## ORGANI SHQYRTUES I PROKURIMIT

Një ankesë kundër: *KORPORATA ENERGJETIKE E KOSOVES sh.a.*

Për Aktivitetin e Prokurimit Nr. i AP:KEK-23-9146-1-2-1

Sa i përket tenderit për *Furnizim me gypa të plastikës , brryla,koka dhe fllansha*

**Drawing no. 10**

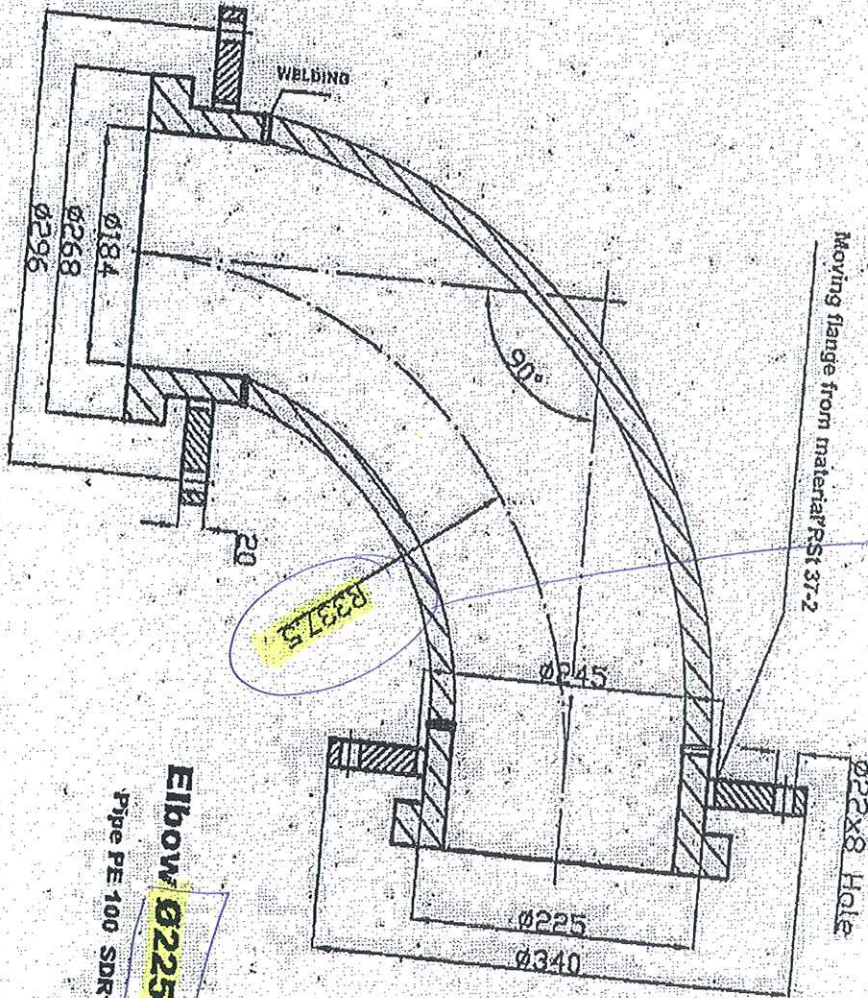
1. Nuk qëndron pika e eliminimit për poz. 7,8 ku është kërkuar të specifikimet teknike rrezja e brrylit R338 për  $\varnothing = 225$  dhe R375 për  $\varnothing = 225$  për këndin 45 se nuk kemi ofruar dimensionet në fjalë ,sepse të gjitha dimensionet e kërkuara në Aneks 1 të dosjes së tenderit janë të paraqitura në vizatimet e vërtetuara dhe vulosura nga prodhuesi i deklaruar dhe të cilat janë në ofertë (shiqo viz.(dok) nr.1 dhe 2

- Në pozicionin 7,8 vizatimi nr 8,10 specifikimi teknik i detyrueshme , është kërkuar rezja e bërrylit R338 për Ø=225 dhe R375 për Ø=225 për këndin 450, në katalog nga prodhuesi ELBOR MAKINE, nuk është afruar fare ky dimension e kërkuar nga AK.

- Në pozicionin 7,8 vizatimi nr 8,10 specifikimi teknik i detyrueshme, është kërkuar rezja e bërë R338 për  $\varnothing = 225$  dhe R375 për  $\varnothing = 225$  për këndin 45°, në katalog nga prodhuesi ELBOR MAKINE, nuk është afuar fare ky dimension e kërkuar nga AK.

**Drawing no. 9**

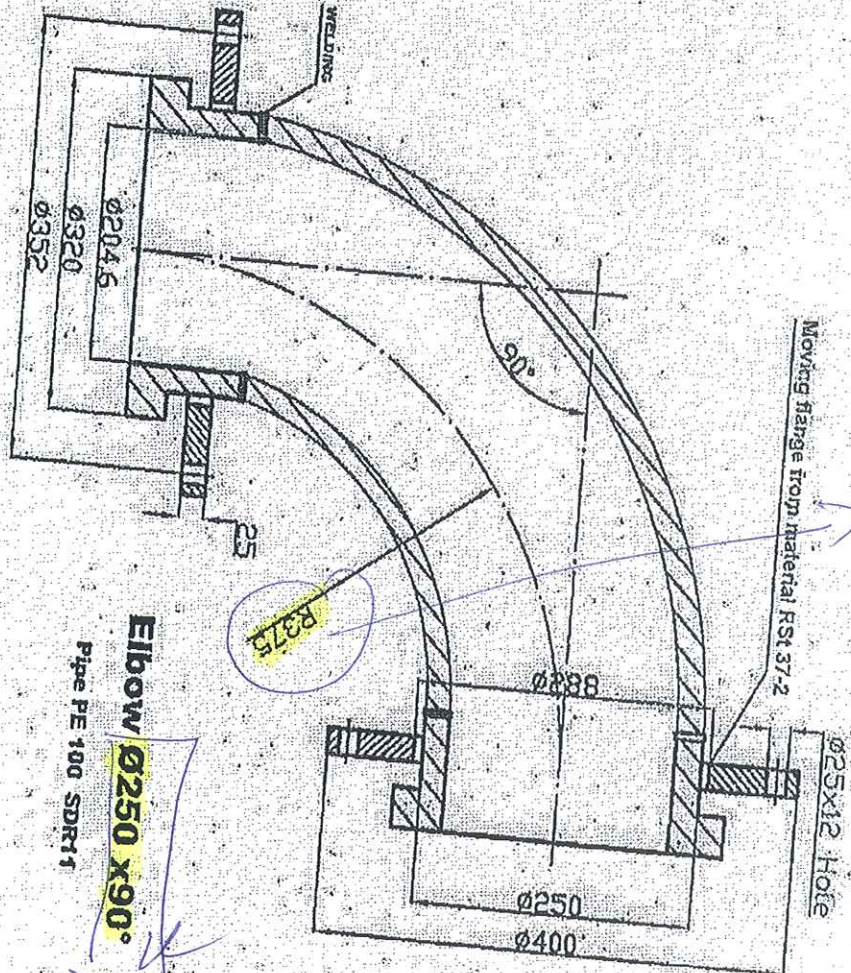
2. Nuk qëndron as pika e eliminimit tone se gjoja mungojnë dimensionet në katalogun e prodhuesit ELBOR për pozicionet 9,10 të viz.9.7 ku është kërkuar rrezja e brrylit R375 për  $\varnothing = 225$  dhe R377. 5 për  $\varnothing = 225$  për këndin 90, sepse dimensionet e kërkuara në Aneks 1 për këto pozicione gjenden në viz. Teknik (dok) nr. 3 dhe 4 , sepse të Neni 9.1 & 9.2 i FDT-së së dosjes së tenderit - Kërkesat mbi mundësitë teknike dhe/ose profesionale , është kërkuar: katalogë pjesë të katalogut nga prodhuesi dhe apo vizatime të vërtetuara nga prodhuesi me përshkrim teknike detale për artikujt që ofertoni “.

- Ne pozicionin 9,10 vizatimi nr. 9,7 specifikimi teknik i detyrueshme , është kërkuar rezja e bërrylit R375 për Ø=250 dhe R377.5 për Ø=225 për këndin 900, ne katalog nga prodhuesi ELBOR MAKINE, nuk është afruar fare ky dimension e kërkuar nga AK.

- Në pozicionin 9,10 vizatimi nr. 9,7 specifikimi teknik i detyrueshme, është kërkuar rezja e bërë R375 për  $\varnothing = 250$  dhe R377.5 për  $\varnothing = 225$  për këndin 90°, në katalog nga prodhuesi ELBOR MAKINE, nuk është afuar fare ky dimension e kërkuar nga AK.

Drawing no. 3

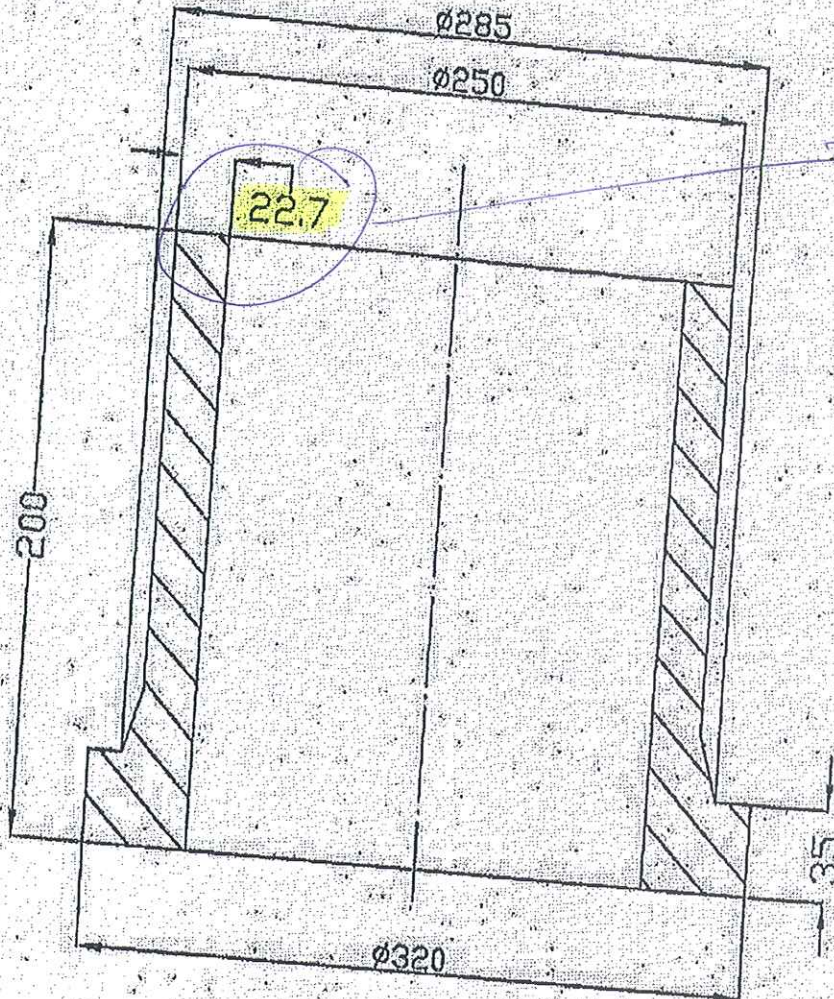
Trashësia e murit 20.5 mm është ofruar 21.6 mm nuk janë nënvizuar dimensionet në këtë pjesë të katalogut, sepse këto gjenden të viz. Teknik (dok) nr. 5.

- Ne pozicionin 11 vizatimi nr.3 DT. Specifikimi teknik i detyruar është koka me Ø=225 ,trashësia e murit është kërkuar 20.5mm është ofruar 21.6mm ne këtë pjesë te katalogut , mungon nënvizimi i dimensioneve.

- Në pozicionin 11 vizatimi nr.3 DT. Specifikimi teknik i detyruar është koka me  $\varnothing = 225$ , trashësia e murit është kërkuar 20.5mm është ofruar 21.6mm.

Drawing no. 4

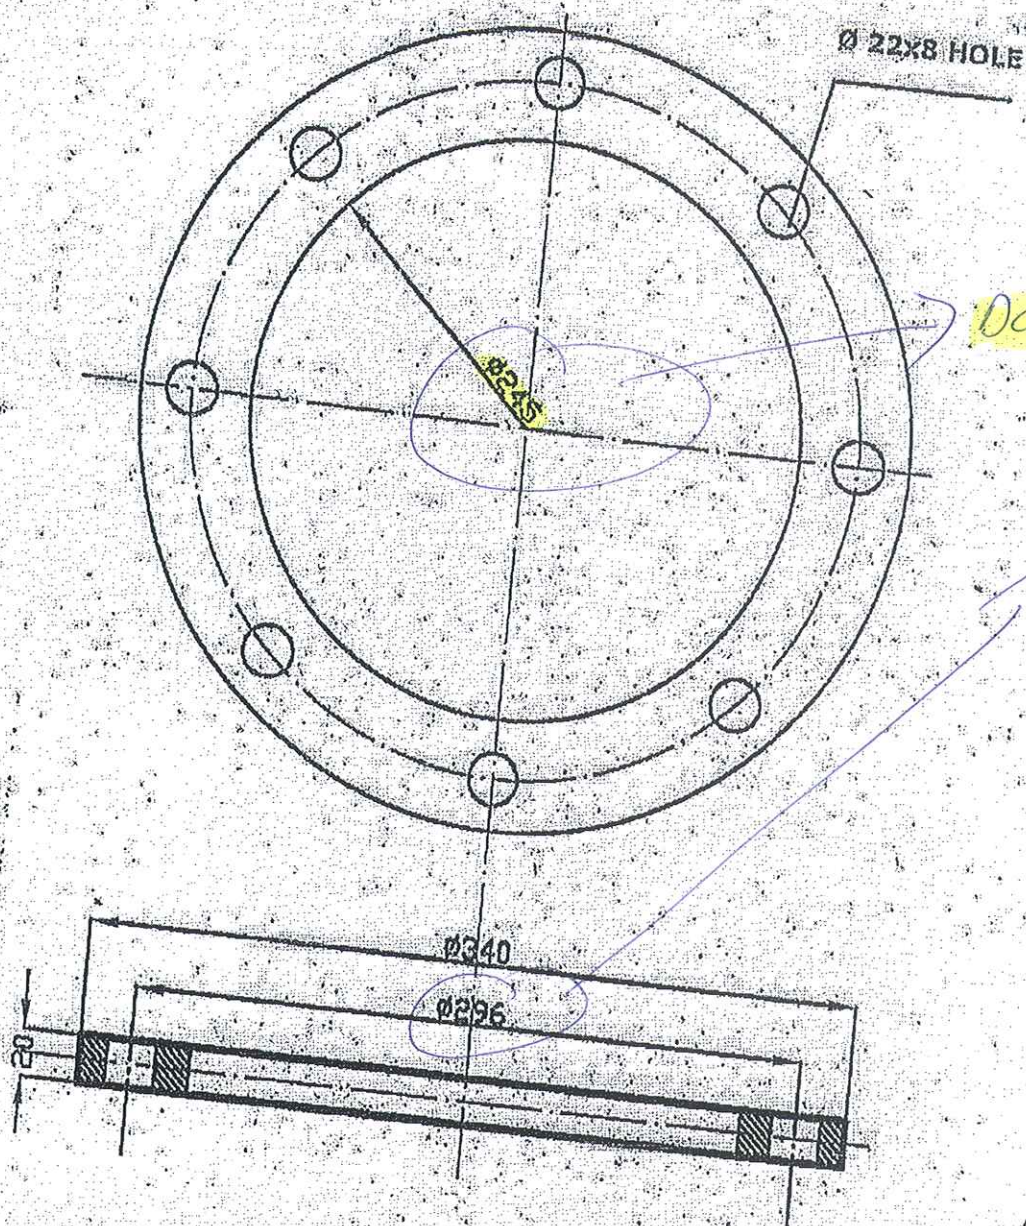
4. Nuk qëndron as pika e eliminimit se të poz. 12 viz.4 ku është kërkuar trashësia e murit të kokë 22.7 mm dhe është ofruar me trashësi 23.5 nuk janë nënvizuar dimensionet në këtë pjesë të katalogut , sepse këto gjenden të viz. teknik ( dok) nr. 6.

- Ne pozicionin 12 ,vizatimi nr. Dhe nr.4 nga AK , është kërkuar trashësia e murit te kokës 22.7mm është ofruar me trashësi 23.5 mm , në këtë pjesë te katalogut nuk janë nënvizuar dimensionet.

- Në pozicionin 12, vizatimi nr. Dhe nr.4 nga AK, është kërkuar trashësia e murit të kokës 22.7mm është ofruar me trashësi 23.5 mm.
  - Në pozicionin 13 fllandshat të çelikut, viz. nr.5 dhe nr.6 në DT, OE nuk i nënvizon dimensionet e produkteve të kërkuara. Në vizatimin nr. 5 është kërkuar diametri  $\varnothing = 296$  është ofruar me e vogël  $\varnothing = 295$ , rezja e unazës u kërkuar  $\varnothing = 245$  është ofruar  $\varnothing = 238$ mm.

Drawing no. 5

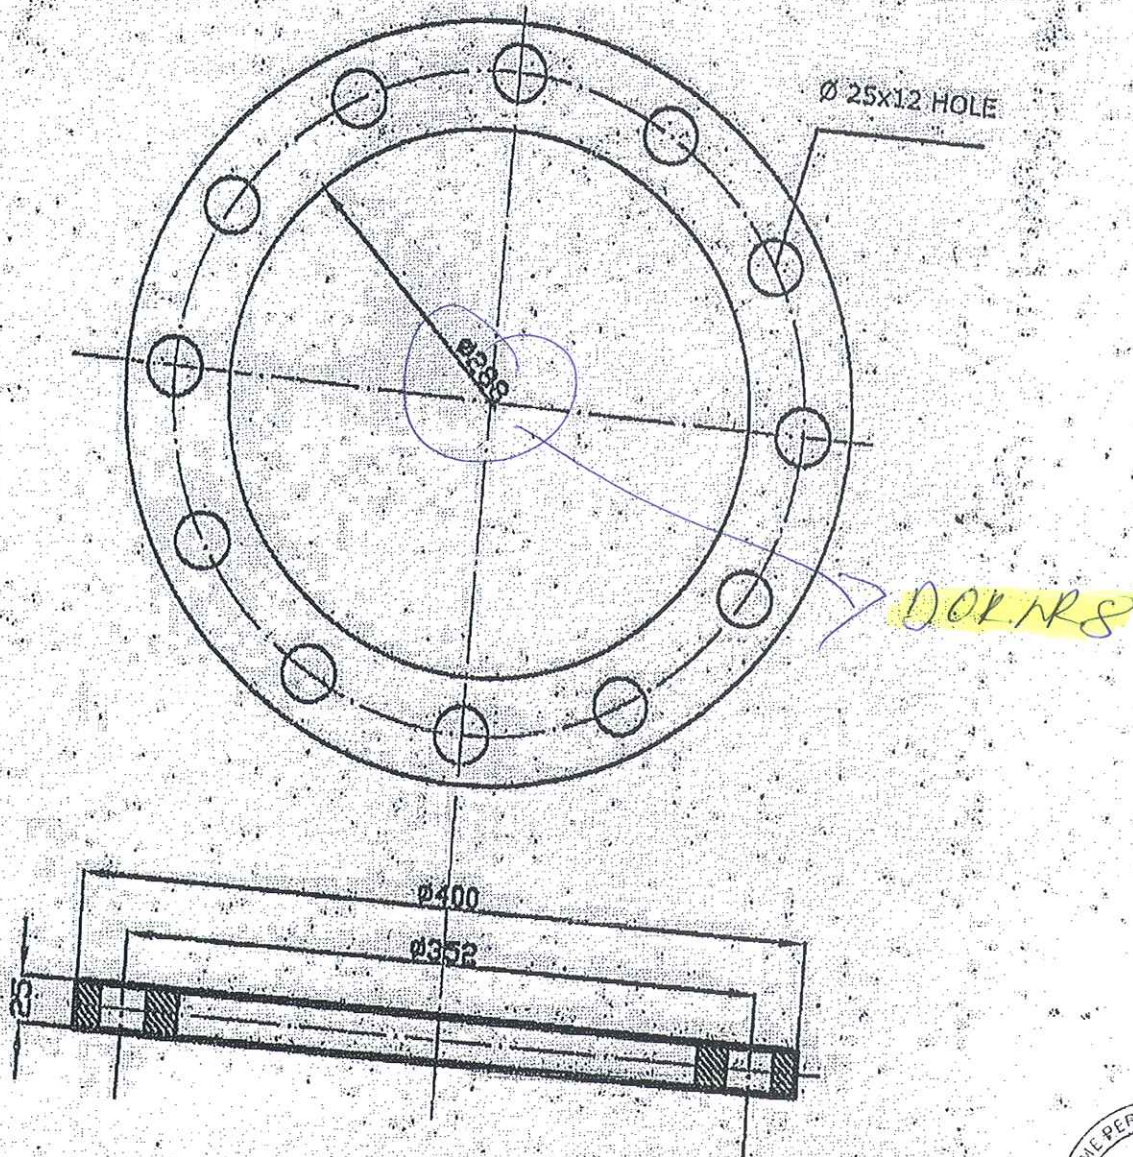
5. Nuk qëndron as pika e eliminimit se të poz. 13 flansha të çelikut viz.5 dhe 6 në DT nuk i kemi nënvizuar dimensionet e produkteve të kërkuara ,se në viz. 5 është kërkuar  $\varnothing = 296$  është ofruar 295 , rrezja e unazës e kërkuar  $\varnothing = 245$  e ofruar 238 , sepse këto dimensione të kërkuara gjenden në viz. Teknik (dok) nr. 7 të prodhuesit në ofertë .

- Ne pozicionin 13 flanshat të çeliktë, viz. nr.5 dhe nr.6 ne DT , ju nuk i keni nënvizuar dimensionet e produkteve të kërkuara. Në vizatimin nr. 5 është kërkuar diametri Ø=296 është ofruar me e vogël Ø=295 , rezja e unazës u kërkuar Ø= 245 është ofruar Ø=238mm
